2023年6月8日

九州電力株式会社

※2023年4月18日審査会合資料1-6の改訂

**玄海原子力発電所4号炉高燃焼度燃料の使用に伴う  
原子炉設置変更許可申請書添付書類五及び十一について（改1）  
（玄海原子力発電所保安規定変更認可申請「組織改正」との関連）**

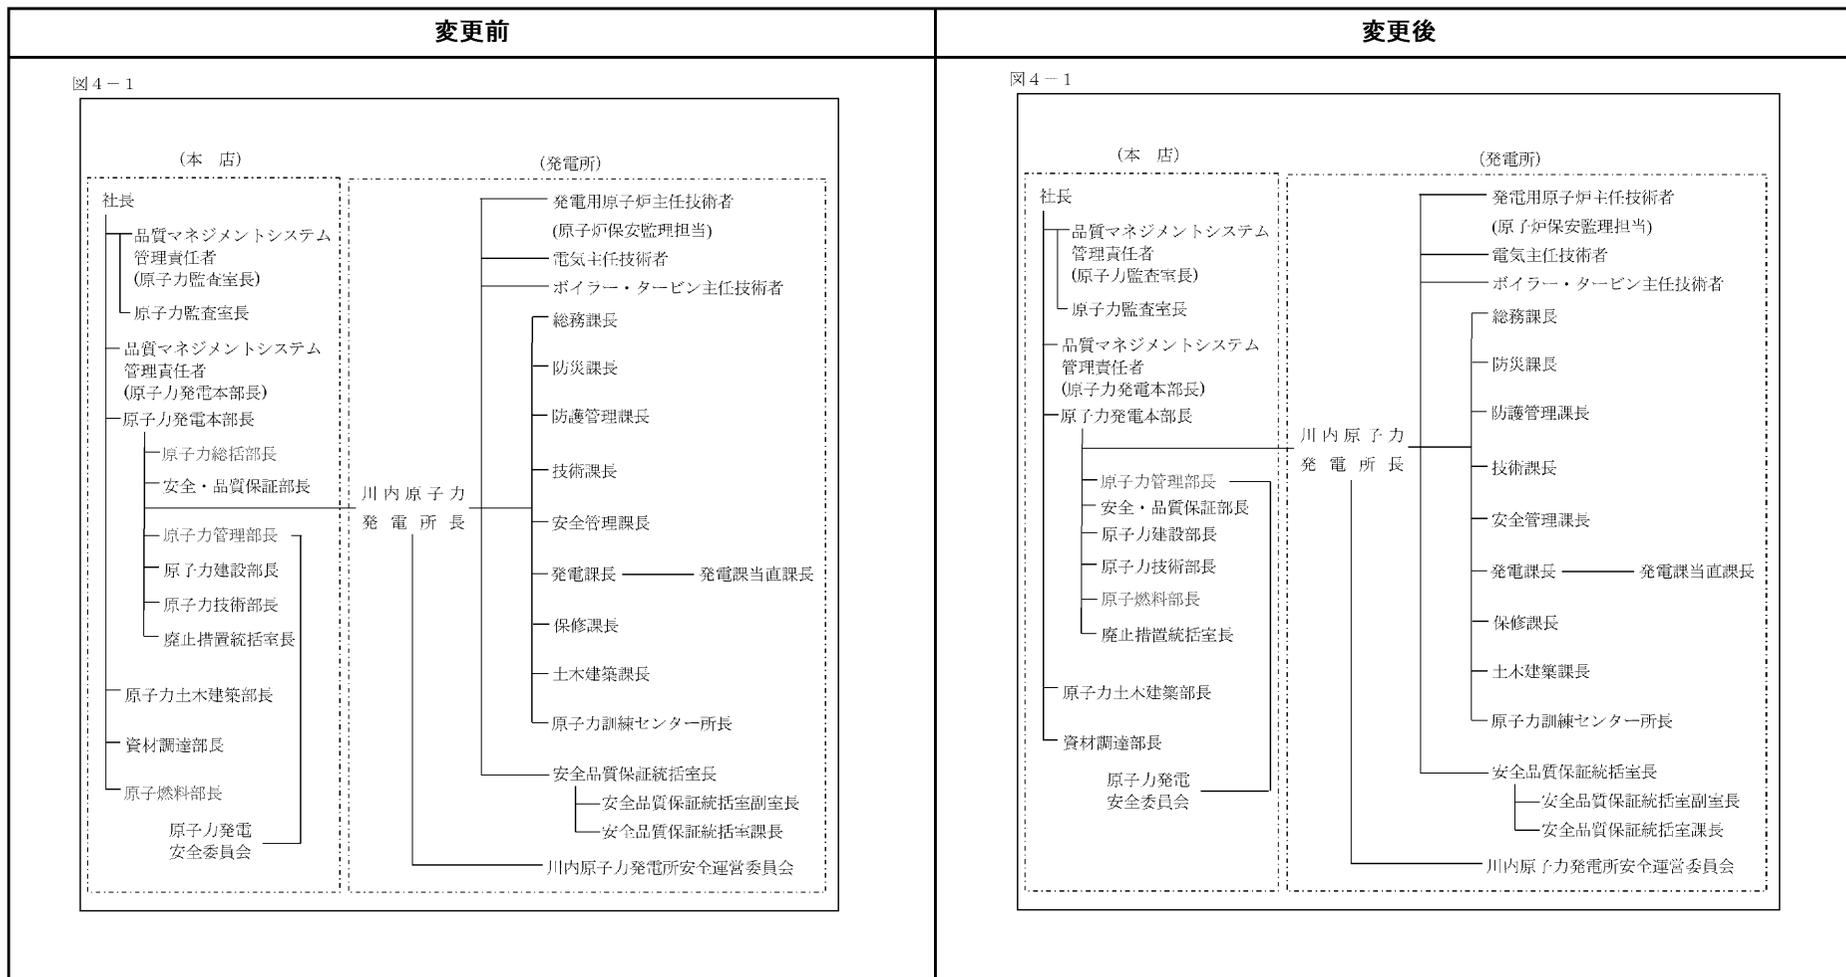
※2：保安規定変更後は、「原子力発電本部」に変更（部門の役割に変更なし）

組織改正の概要については、次ページを参照

原子力総括部門を廃止するとともに原子燃料部門を原子力発電本部内へ統合する。
